BOMEN EFFECT ANALYSE

Pastoor Onelplein, Roelofarendsveen

Titel rapport	Bomen Effect Analyse Pastoor Onelplein, Roelofarendsveen
Status rapport	Definitief 11 april 2025
Projectnummer	JE0482025
Opgesteld voor	Johlex Bouw B.V. De heer Bastiaan Vergunst De Lasso-Zuid 5a 2371 EV Roelofarendsveen
Uw kenmerk	n.v.t.
Opgesteld door	ing. J. Eichholtz
Gecertificeerd	• European Tree Technician • Boomveiligheidscontroleur (Groenkeur) • VCA-VOL
Contactgegevens	De Boomingenieur Winston Churchillstraat 5 2631 AK Nootdorp 06 575 455 33 jorian@deboomingenieur.nl www.deboomingenieur.nl

Bijlage 5 – BEA-adviezen

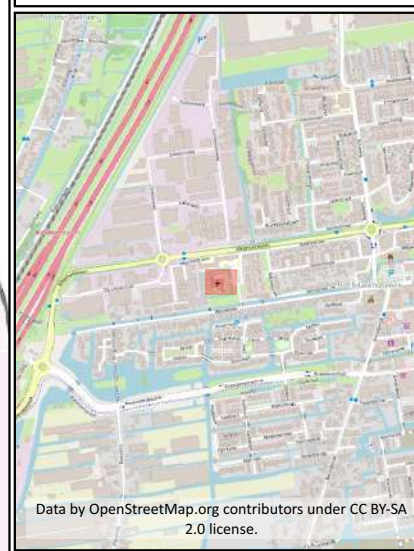
De bomen 3, 4, 5, 7, 8, 9 en 10 zijn bij de huidige plannen niet duurzaam in stand te houden. Om deze bomen alsnog in het projectplan duurzaam in te passen zijn aanpassingen in het ontwerp noodzakelijk.

Enkele denkbare oplossingen zijn het aantal parkeervoorzieningen terug te brengen, de rijbaan van 5 meter breed terug te brengen naar 3 meter breed. Verhoogde parkeervoorzieningen binnen kroonprojecties. Hieronder worden per boom enkele mogelijkheden beschreven. In bijlage 5 worden enkele voorstellen op tekening aangegeven.

- **Boom 3:** Afvragen of de rijbaan met parkeervoorzieningen noodzakelijk zijn. Zo ja, dan dient de rijbaan van 5 meter breed naar 3 meter breed te worden gebracht. Tevens dient de rijbaan dicht op de woning te worden aangelegd en 2 parkeervoorzieningen (1 aan elke zijde van de boom) te worden opgeheven.

- **Boom 4:** Rijbaan versmallen tot 3 meter en dicht op bebouwing situeren. Aan elke zijde van de boom dient 1 parkeervoorziening opgeheven te worden.

- **Boom 5:** De 2 overgebleven parkeervoorzieningen dien opgeheven te worden.
- **Boom 7:** De boom is in dermate matige conditie dat wortelverlies snel bijdraagt aan structurele conditievermindering. Overweeg de boom te vellen.

- **Boom 8:** Op het moment dat boom 7 weg is, kan het gehele profiel naar het zuiden worden opgeschoven. Als daarbij de rijbaan van 4,5 meter breed naar 3 meter wordt teruggebracht, dan kan boom 8 duurzaam in stand worden gehouden.
